Anotaciones placas general

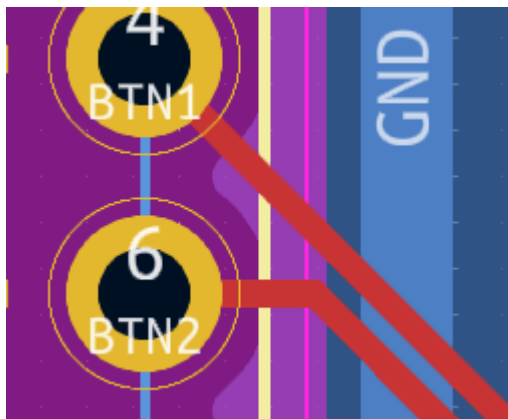
- 1) Separar las pistas de los pads de soldaduras, en especial cuando son finitas porque en la manipulación de soldado/desoldado, la temperatura podría perjudicar la pista y levantarse, recomendando separarla un poco más aprovechando que hay espacio

- 2) Entraría al pad de soldar recto como el resto para ser armonioso con el resto de los pads

Se modificó conexiones FRENTE con zócalo de placa. Y se revisaron el resto. Se siguió este criterio siempre que fue posible.

Se modificó conexiones FRENTE con zócalo de placa. Y se revisaron el resto. Se siguió este criterio siempre que fue posible.

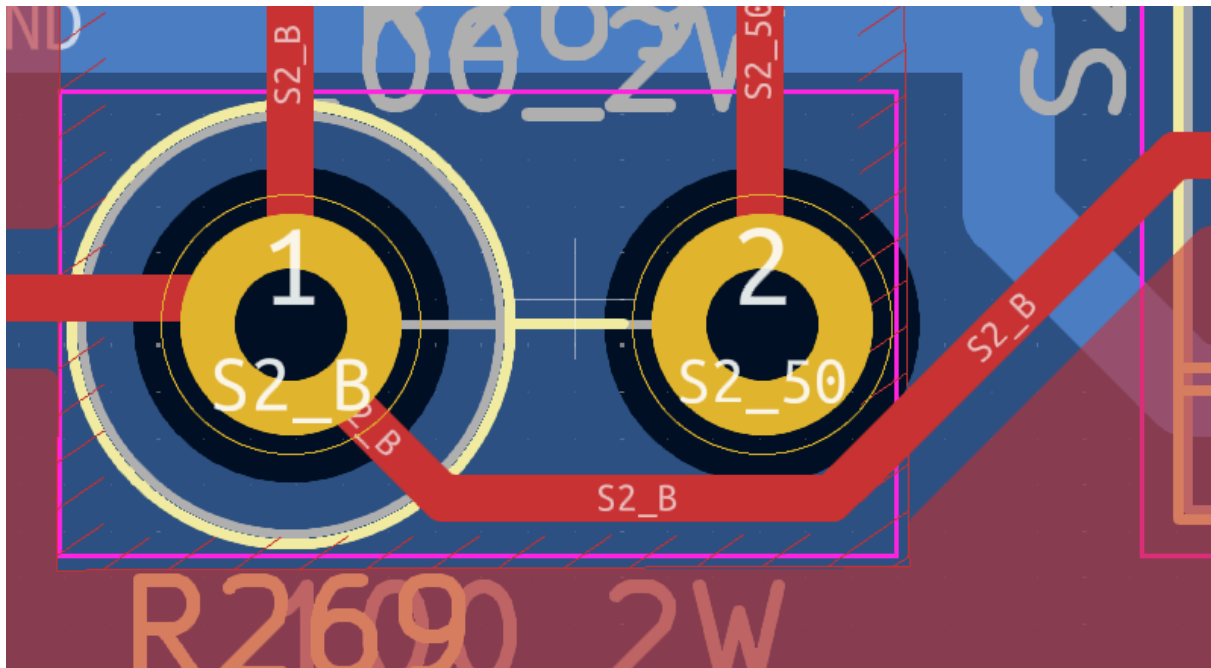
- 3) Igual que en punto 1 , separaría y respetaría la circunferencia de los pads de soldadura para evitar problemas a futuro en la manipulación en especial por reparaciones

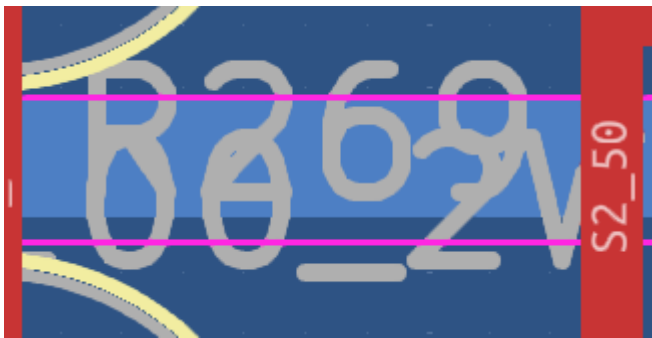
- 4) Separar la capa de identificación de otra manera para que no se superpongan y a la hora se armado no haya confusiones

- 5) Se repite, tener cuidado con esto, es altamente recomendable que no haya duplicidad y en lo posible que la identificación esté solamente de un lado de la placa

Revisado y corregido.

Esta repetición reside en que una cosa es la serigrafía (F. Silkscreen y B. Silkscreen) y otra la marca para el armador (F. Fab y B. Fab). El Kicad ya lo trae así "duplicado" por defecto y sacarlo sería un trabajo de modelo por modelo. Lo que debe hacerse es que a la hora de imprimir las marcas F. Fab y B. Fab, no se imprimen las serigrafías (que se verán en la placa).

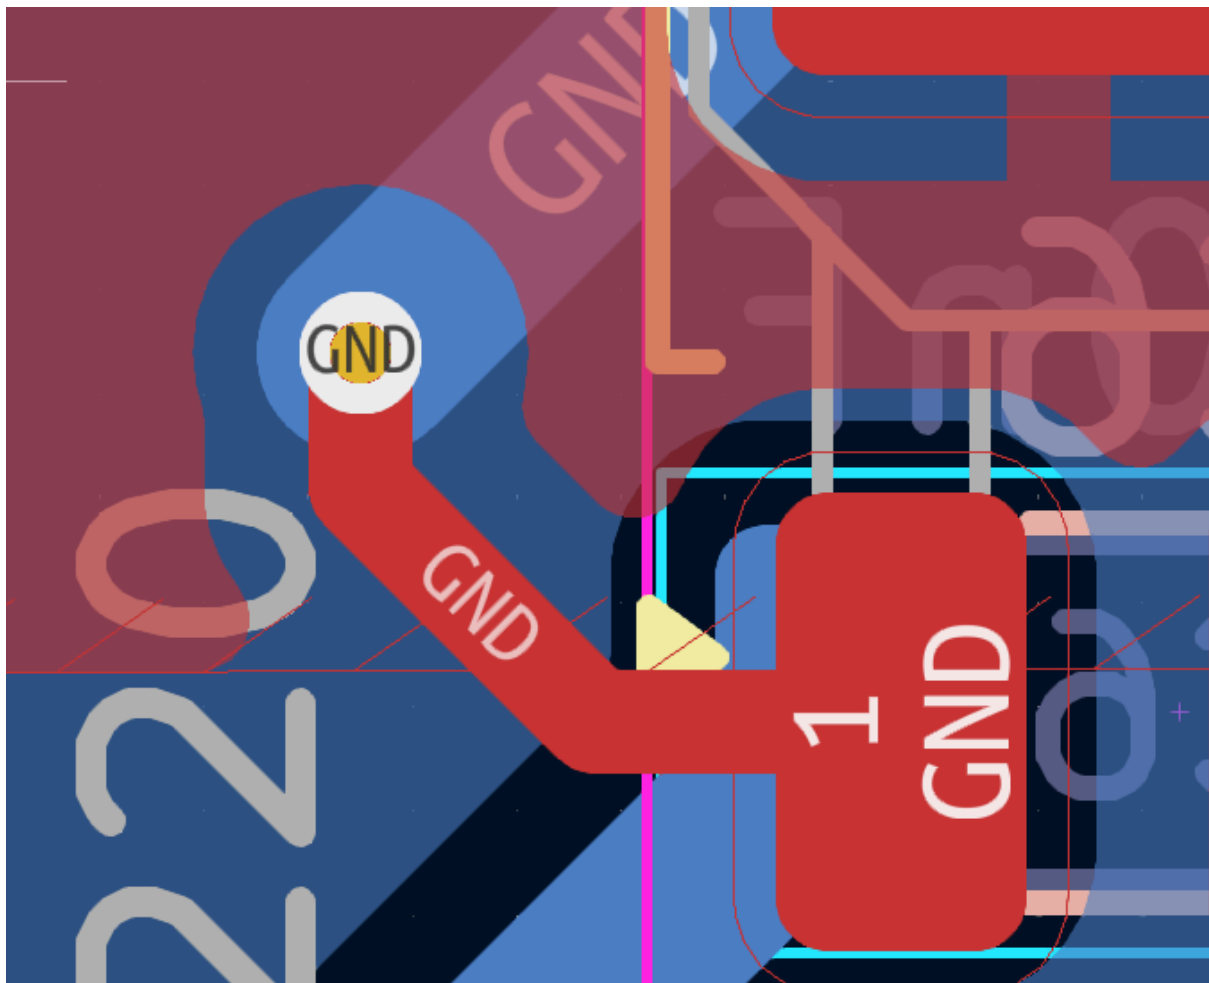
6) Podrían estar alineados ?

- 7) Recomendaría usar el mismo calibre de pista de extremo a extremo aunque así pase por capas de placa, como pasa con este GND y varios

- 8) Cambiar de lugar, quedó la identificación por fuera de la placa o muy al borde

Están alineados los cuerpos de los tbj's, y no las huellas.

Las pistas de GND pueden cumplir diferentes funciones. En general transportan corriente. Para esa función tiene por lo general 1 mm de ancho. Aunque a veces son pistas que alimentan componentes de baja corriente. En esos casos puede tener 0,5 mm o incluso 0,3 mm. Existe otra funcionalidad que es blindar señales. Algunas pistas tienen otras pistas de GND en sus costados, además de la masa en capa inferior. Sirven para aislar la pista de interferencias.

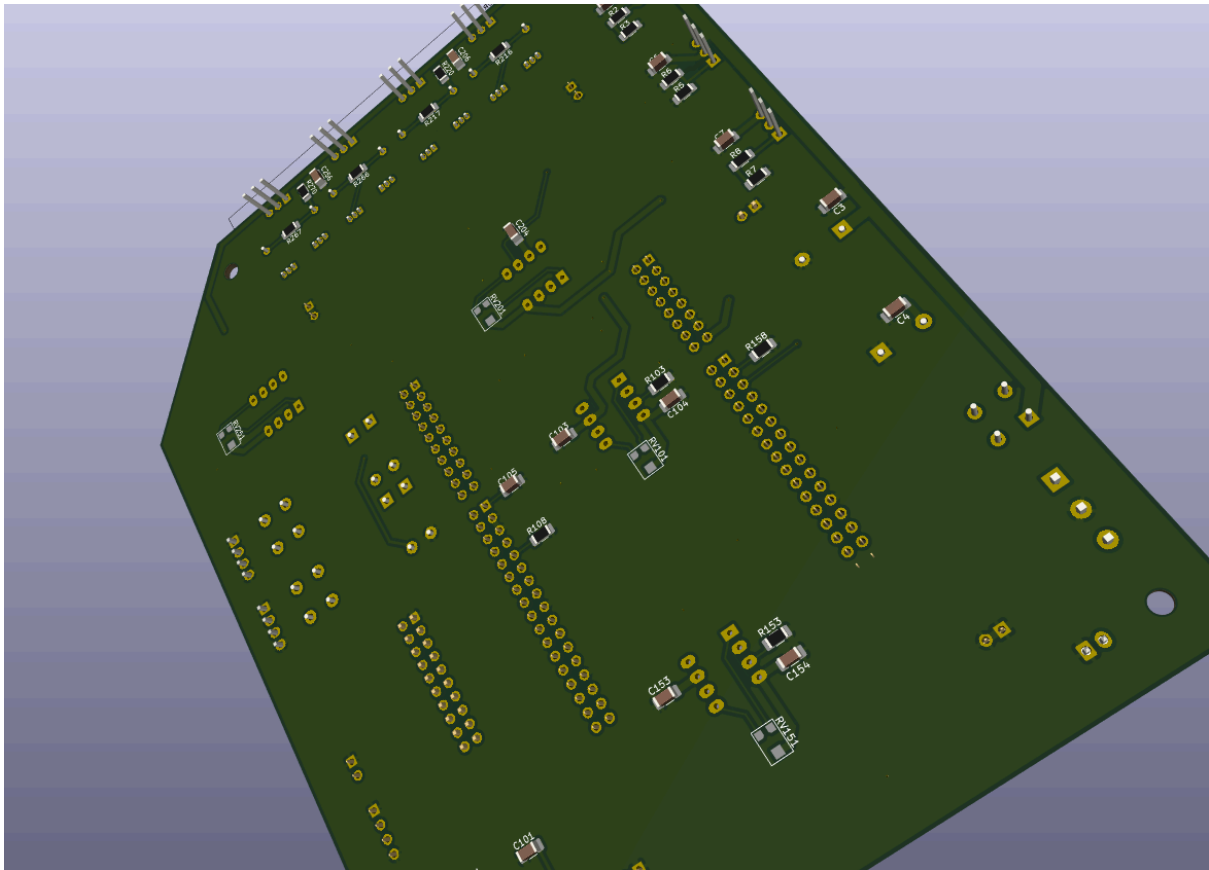
- 9) No pondría valores de componentes, podría dificultar la lectura o el armado, cada placa iría con su lista de componentes ordenados numéricamente y por tipo de componente con su respectivo valor, pero no en la placa, se llena de información.

- 10) Haría unas referencias visuales de como tendria que ir la placa, como unas líneas o referencias esquemáticas sobre la placa para evitar que se ponga al revés aunque así los pines no permitan la acción

- 11) Capaz tener normalizado el uso de las capas, porque creo que se están mezclando las anotaciones y datos en varias capas, podría ser problemático por confusiones al que hace la placa, el proveedor
- 12) Las resistencias las pondría acostadas en vez de elevadas, si bien ocupará más espacio también serían más fuertes mecánicamente y no incurrirá a roturas por la posición en la que se encuentra.

Listo!

Los valores sólo están puestos en la capa F. Fab y B.Fab.
Esto es complementarios al orden por componente, etc.

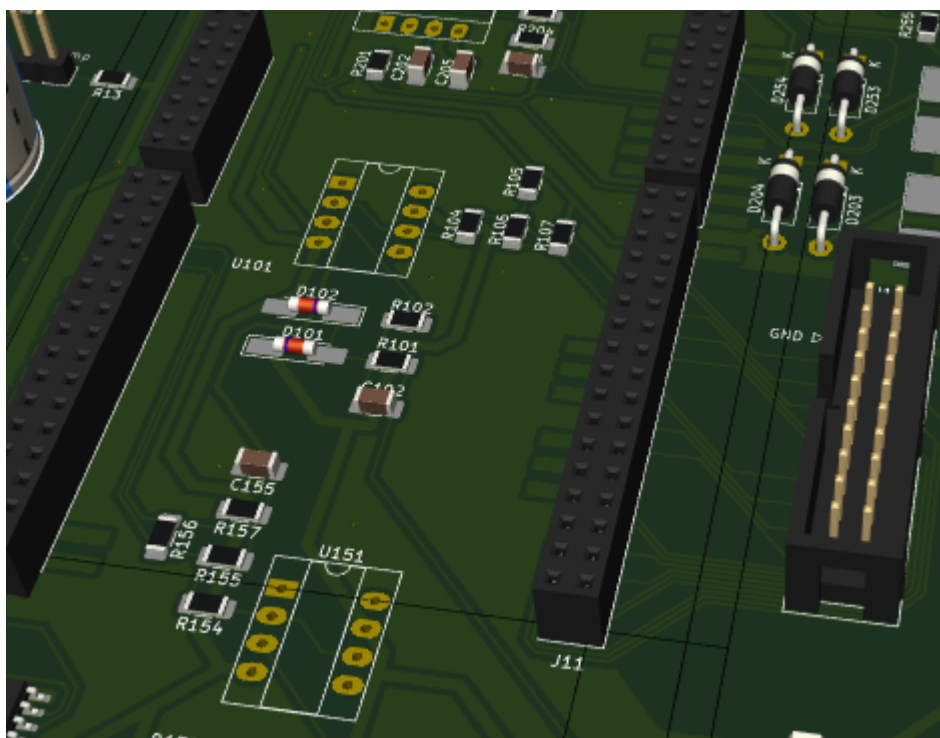
- 13) Pondría alojamiento para tornillo en el medio, aunque podría incurrir en modificar o ser molesto, de esta manera podríamos evitar el “pandeo” o “que se doble” la placa en la manipulación se sacar y poner la placa anexa a esta y así darle mas firmeza mecánica en el armado.
